表 A.0.3 监理通知单 ★

工程名称：广西宾阳晶创一期 60MW 渔光互补光伏发电项目

编号：BYXM-TZD-JC-028

事由：关于光伏区管桩底部缝隙灌注混凝土质量问题通知

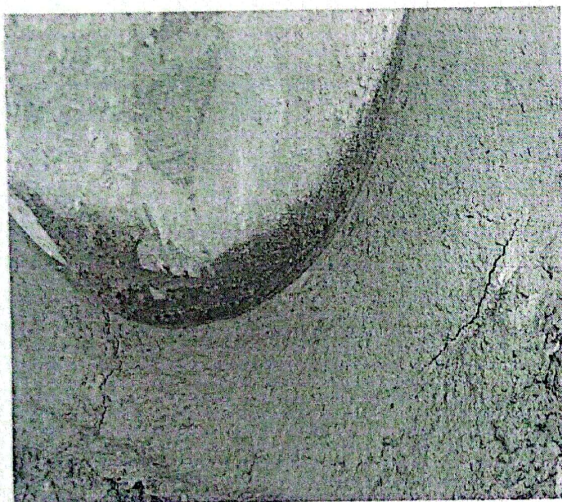
2022 年 01 月 03 日经监理人员巡视检查发现，一标段光伏区少数管桩底部缝隙灌注混凝土不符合要求：1、管桩底部缝隙混凝土灌注后出现开裂现象。桩底缝隙深度未达到处理方案要求 2 米。

以上问题要求施工单位立即进行整改，并对进场施工人员进行技术交底到位。否则将按照业主考核制作进行罚款处理。

1、已完成管桩底部缝隙灌注混凝土不符合要求的整改工作。

整改已按方案要求进行。
